金型名	●●●●●				P-1	平成●年●月●日
金型納期関係	金型引取り	●月●日	金型納期	●月●日	金型納品	●月●日
金型情報	区分	修正・メンテ	内容	入れ子の欠け	玉川精密	金型メンテ班

Before(入れ子の欠け状態)

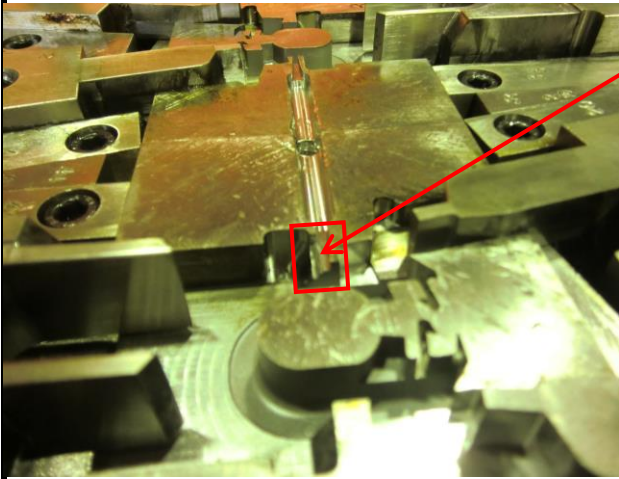
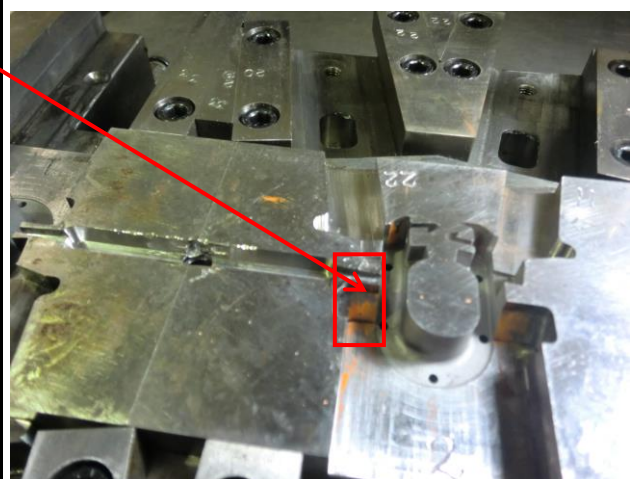
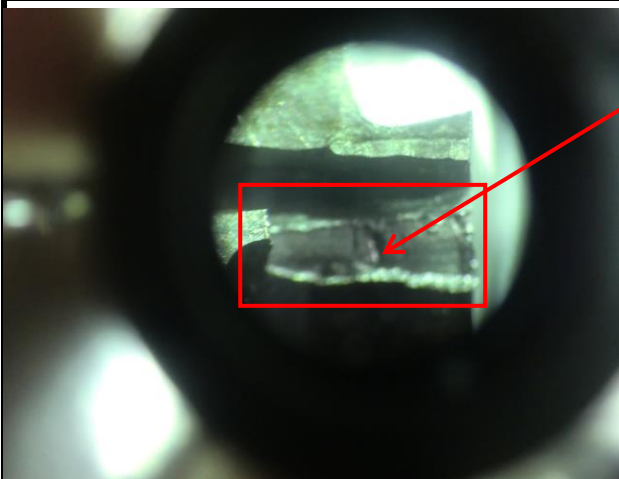
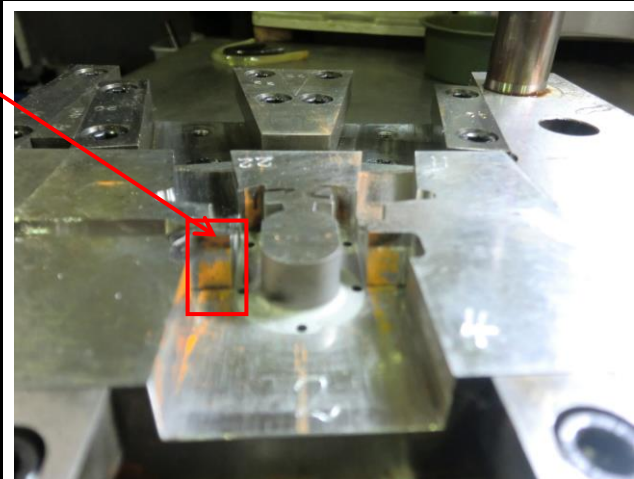
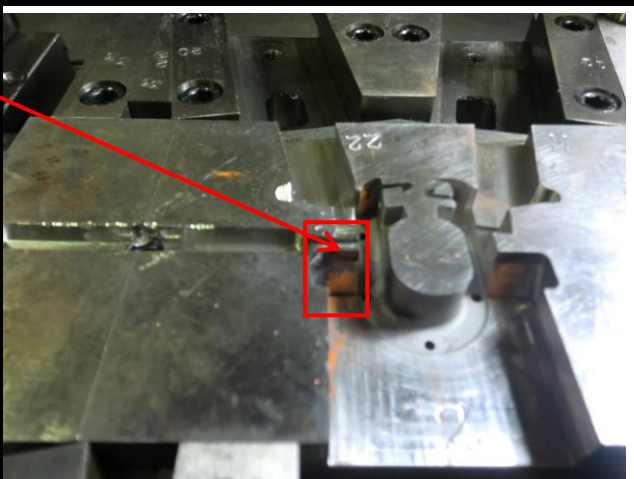
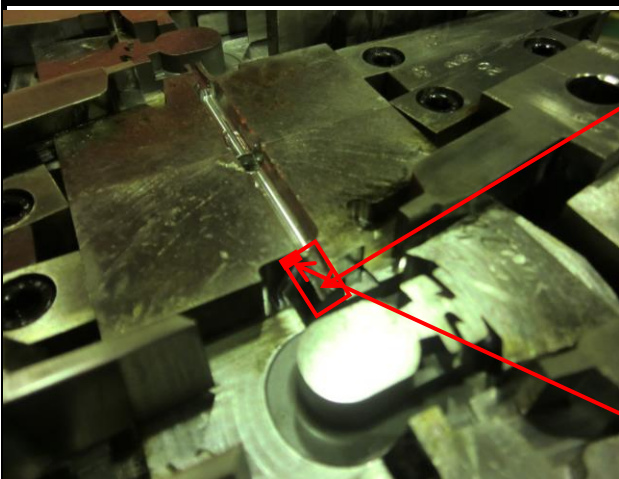
\* 肉の薄い箇所に(0,7mm)ゲートが来ている事とスライドのタッチ面になっていることで0,7mmの薄い所に負荷が掛かり折れたものと判断します。今回は、スライドタッチ面の箇所に若干の補強をつきましたので少しは改善されると考えます。
